# Hochwassernachweis AKW Mühleberg

## Eine kritische Beurteilung

Revision 12

24. 9. 2011  
M. Kühni  
dipl. Inf-Ing ETH  
Bern  
markus@zBaern.ch  
079 294 03 31

*Zwischenseite: Orientierungsskizze AKW Mühleberg und Einrichtungen Notkühlwasserversorgung.*

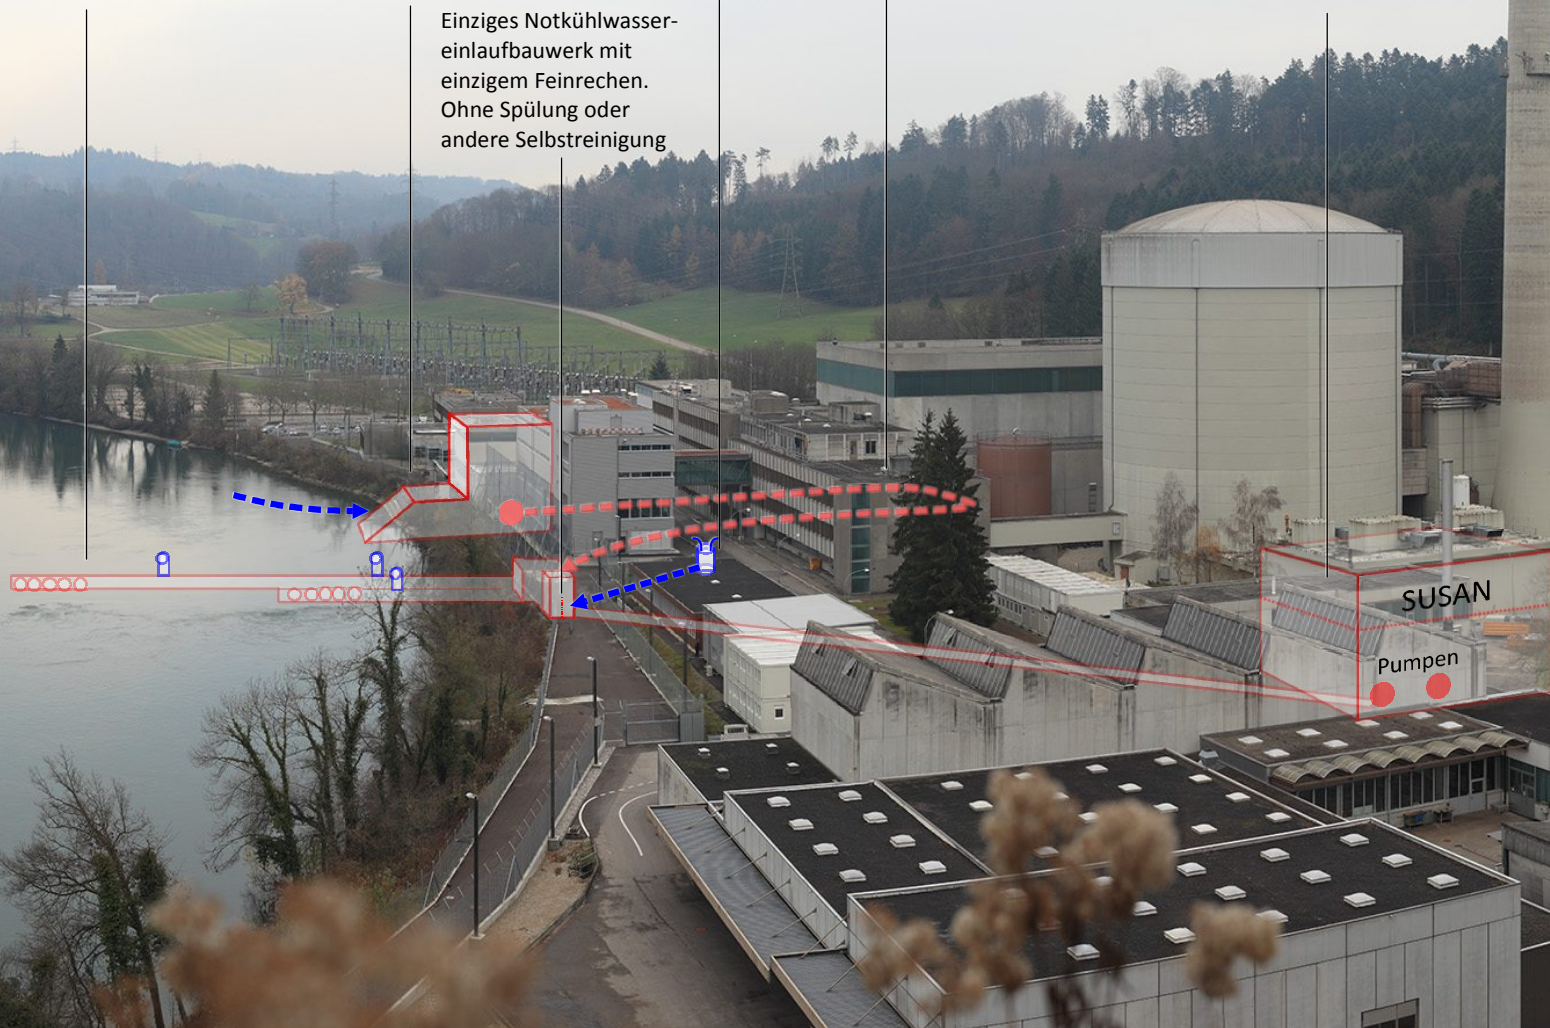
Einspeisestelle für mobile Feuerwehrpumpen,  
führt direkt hinter den Feinrechen.

Hauptauslaufrohre, werden im  
Notkühlfall umfunktioniert  
zur SUSAN Wasserfassung.  
(neue Periskop-Ansaugstutzen  
werden auf bestehende Rohre  
gesetzt)

Pumpenhaus mit  
Haupt- und Hilfskühlwasser-  
Pumpen und Siebbandmaschine  
(gilt als nicht verfügbar wegen  
Einzelfehler Dieselgenerator Nr. 090)

Einziges Notkühlwasser-  
einlaufbauwerk mit  
einzigem Feinrechen.  
Ohne Spülung oder  
andere Selbstreinigung

Wasserzuführung über das  
Haupt- und Hilfskühlwassersystem.  
(gilt als nicht verfügbar wegen  
Einzelfehler Dieselgenerator Nr. 090)

SUSAN Notstandgebäude  
Spezielles Unabhängiges System  
zur Abfuhr der Nachzerfallswärme  
(betrieben mit wassergekühlten  
Dieselgeneratoren Nr. 190 and 290)

Abb.: AKW Mühleberg, Fluthöhe 466.25 m ü. M. im Gelände nach dem Swisstopo DHM25, interpoliert mit simulierter Erosion, 5m Masche (M. Kühni, September 2011)

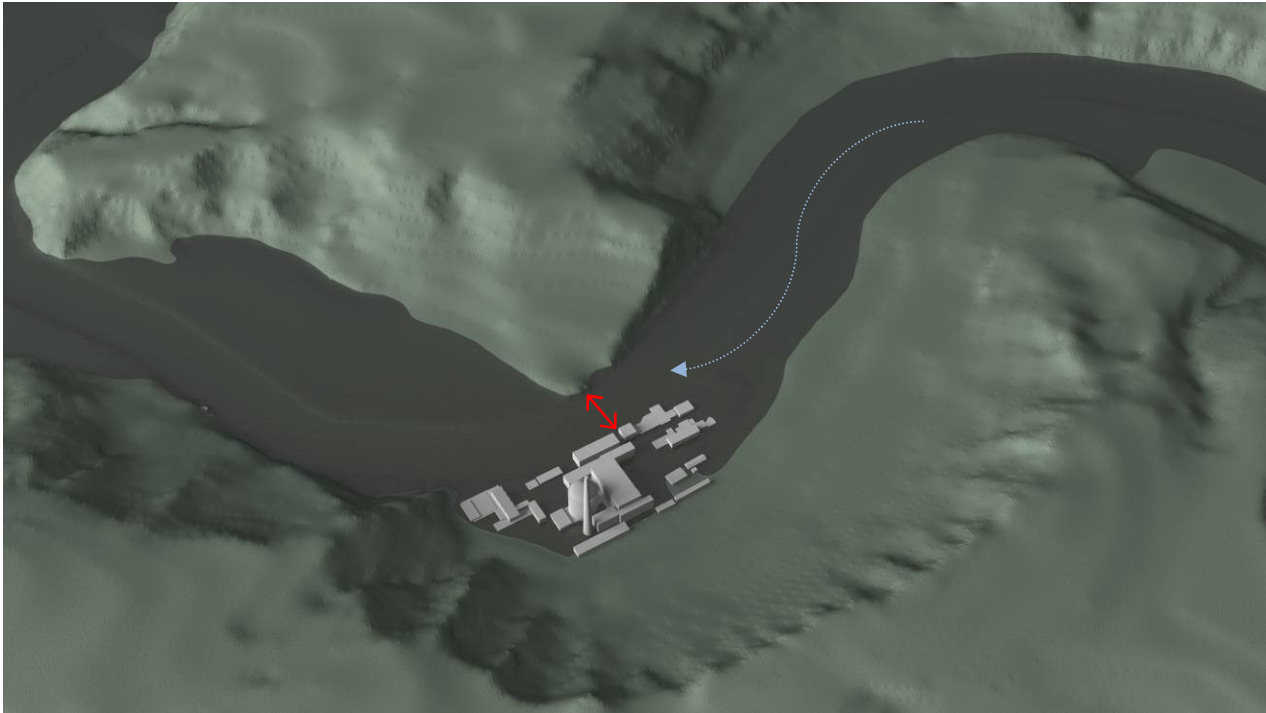
Das AKW liegt bei einer Verengung des Aaretals und verstärkt diese noch (siehe Abb. unten). Die Flut von  $1'066\text{m}^3/\text{s}$  (zum Vergleich der mittlerer Aareabfluss:  $125\text{m}^3/\text{s}$ ) wird zwischen dem Gebäudekomplex und dem gegenüberliegenden Steilufer eingezwängt. Wenn die Abflussmenge nach oben korrigiert werden muss, bzw. bei auslegungsüberschreitendem Hochwasser/Dammbruch, besteht praktisch nur bei zwei schmalen Strässchen eine Durchströmungsmöglichkeit. Der Gebäudekomplex führt zur Aufstauung, was die Überflutungshöhe weiter verstärkt. Es sei hier angemerkt, dass die BKW nirgends dokumentiert hat, ob Gebäude in ihren bisherigen 2D-Abflussmodellen berücksichtigt wurden.

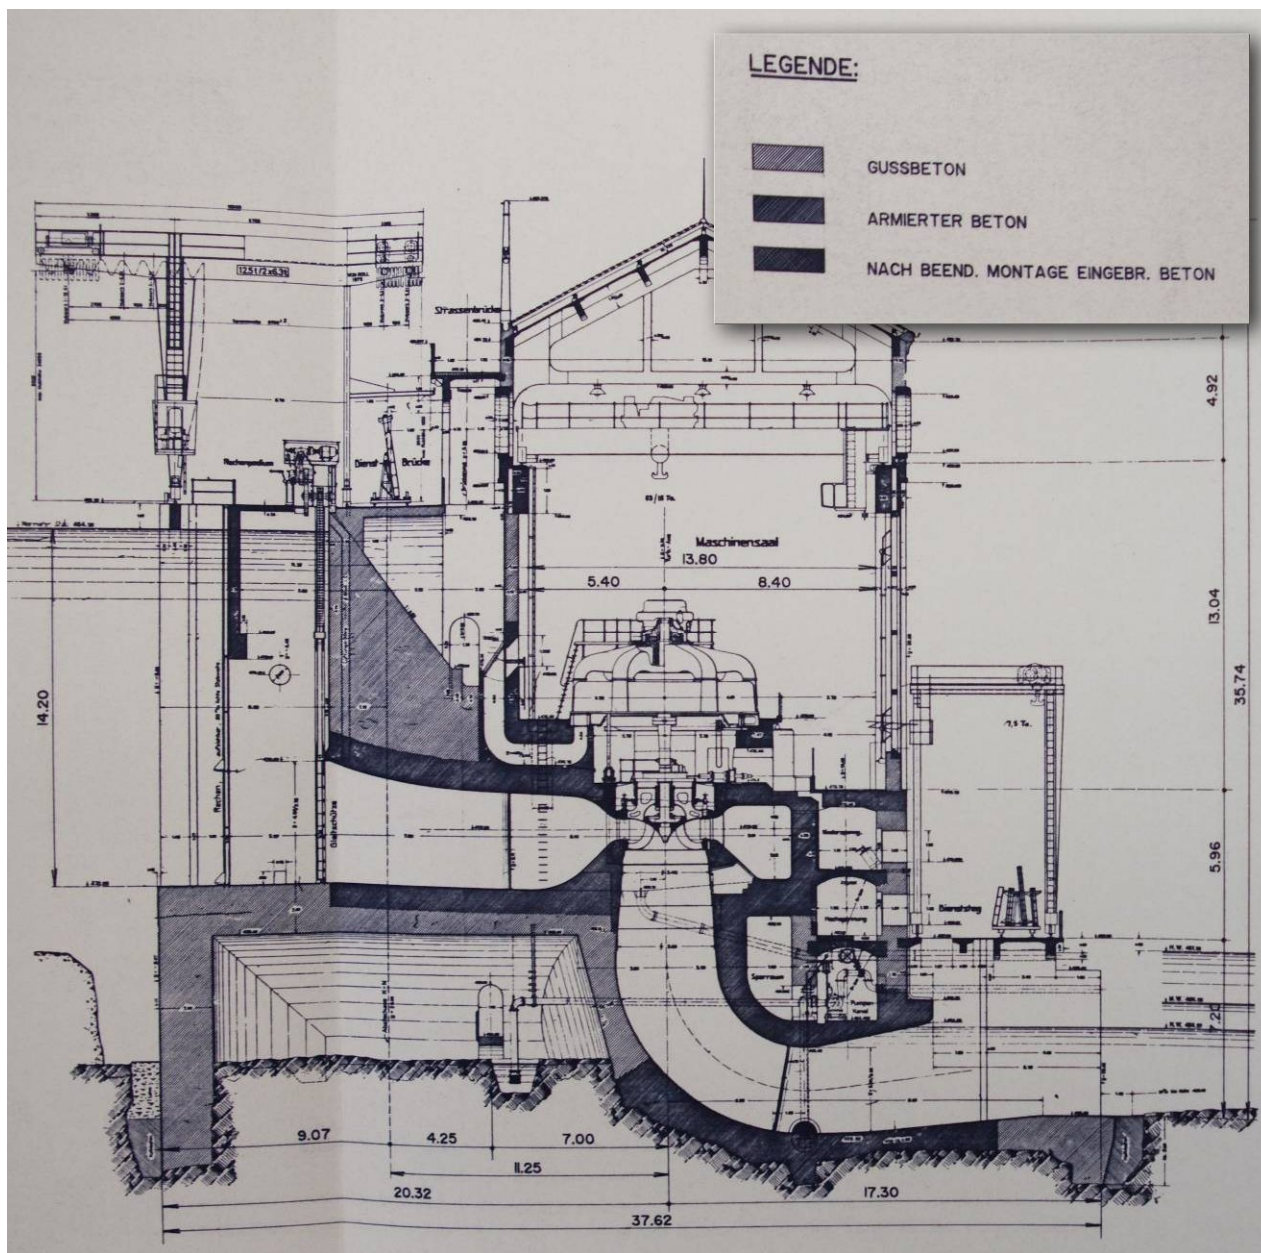
Der Autor ist weder Wasserbauingenieur noch Experte für historisch Bausubstanz aus kriegsbedingter Mängelwirtschaft. Er kann also nur besorgte Fragen stellen:

Hält das - sicher? So sicher, dass man die Lebensgrundlagen von 550'000 Menschen<sup>89</sup> darauf verwetten kann?
